大连理工大学知化楼修缮改造项目更正文件（1）

（项目编号：DUTBXC-2026075）

青岛习远咨询有限公司会同大连理工大学，就有关问题进行澄清说明，内容如下：

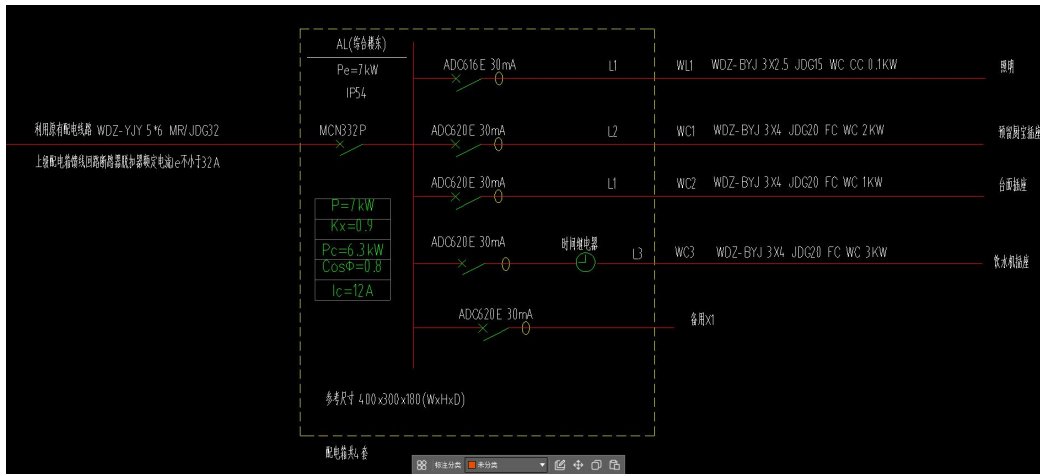
1、知化楼改造-暖通工程第 33 项没有数量

104	33	031004002015	钢制五柱型散热器	1、片数：33 2、参数：高度580mm，厚度180mm，温差31.5℃，散热量58.45W/片 3、含散热器内外防腐、手动防风阀 打墙眼、托钩、支脚或支架安装、散热器稳固、水压试验等相关工作内容 4、满足招标文件、图纸设计及相关施工规范要求，结合施工现场情况综合考虑报价	组			
105	本页小计

回复：工程量为 0。此项删除，详见调整后的清单

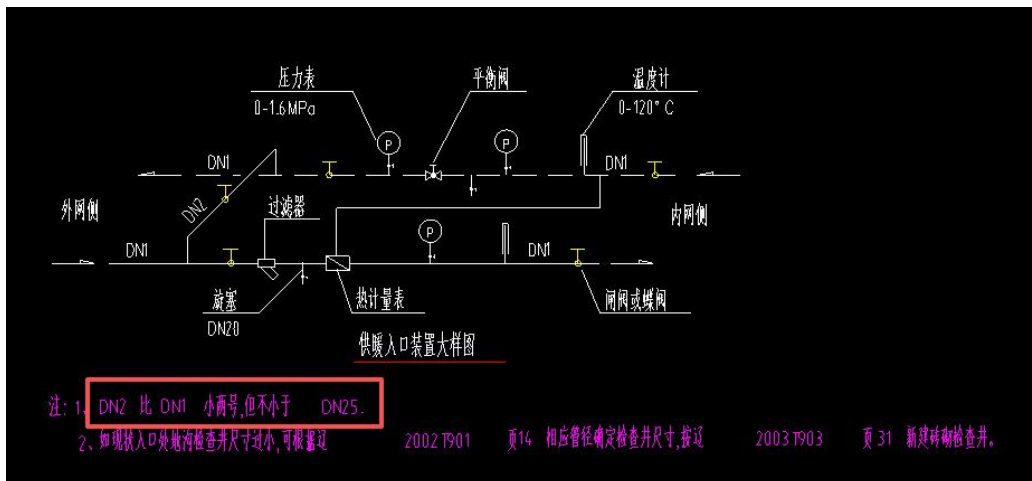
4、采暖散热器平面图和系统图不符，以哪个为准？

回复：以平面图为准。
